## ※별첨자료 1: 부대조건 충족하지 못한 환경영향평가(초안)의 문제점

- 설악산 케이블카 사업은 2015년 8월 국립공원위원회가 7가지 부대조건을 전제로 조건부 허가를 내준 바 있다. 그런데, 현재 양양군이 원주지방환경청에 제출한 환경영향평가서(초안)에 이러한 부대조건이 제대로 반영되지 않았음이 확인되었다. 국립공원위원회의 부대조건은 설악산 케이블카 사업의 전제조건으로서 환경영향평가서 안에 당연히 반영되어야만 한다. 전제조건을 충족하지 못한 환경영향평가서는 반려되어야 한다.

[참고자료: 동물상 조사경로]

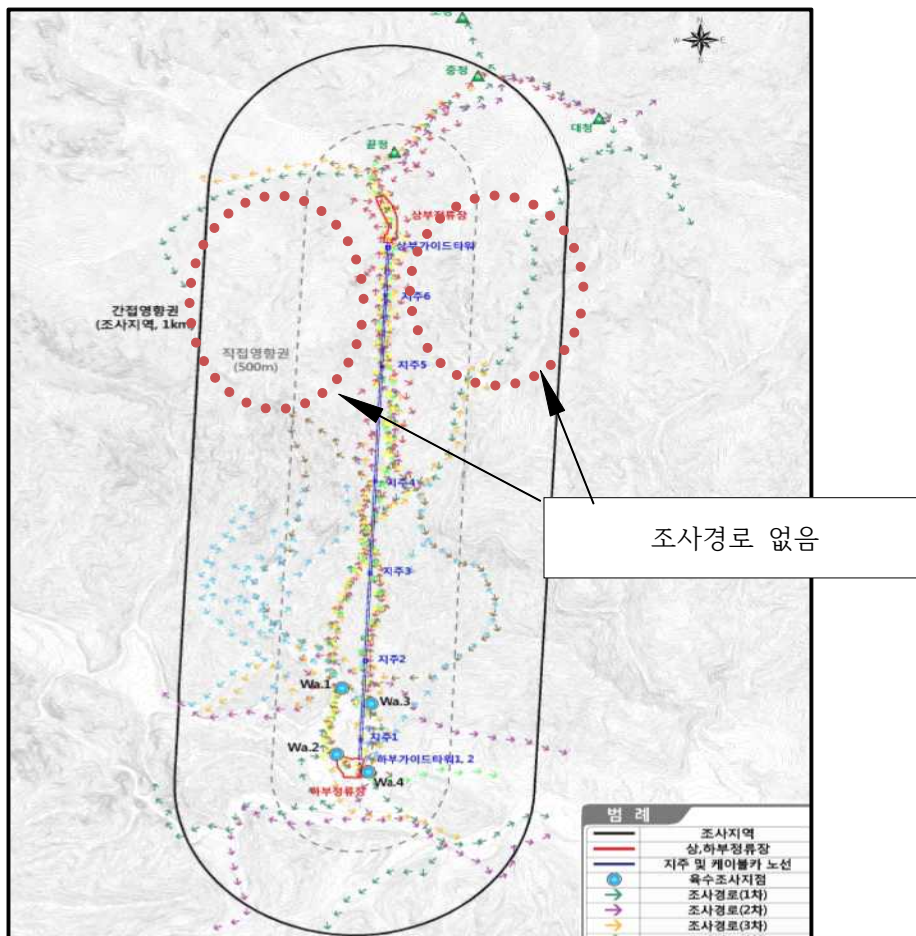
- 환경영향평가 상의 산양조사 지역이 간접영향권(1km)은 물론 직접영향권(500m)에

대해서 제대로 이루어지지 않음. 특히 5번 지주 위로는 노선을 따라 선으로만 조사 경로가 이루어져 있어 소음 등으로 인해 동물에 미치는 영향이 가장 클 것으로 여기는 상부정류장 주변에 대한 조사가 거의 이루어지지 않음. (환경영향평가서 초안 164쪽 참조)

- 평가서는 사업노선이 지나는 능선은 주변지역에 비해 산양흔적이 "매우 빈약"하다고 평가하고 있으나, 산양정밀조사는 5번 지주 위쪽으로는 조사 자체가 이루어지지 않았음.(362-3쪽) 동물상 조사경로(164쪽)을 보게 되면, 산양정밀조사에서 산양흔적이 많이 발견되었다고 하는 독주골에 조사가 집중되었음. 사실상 다른 지역에서는 조사자체가 별로 이루어지지 않은 상황에서, 주변지역과의 비교를 통해서 노선이 "주서식지가 아니다"라는 결론을 내림.
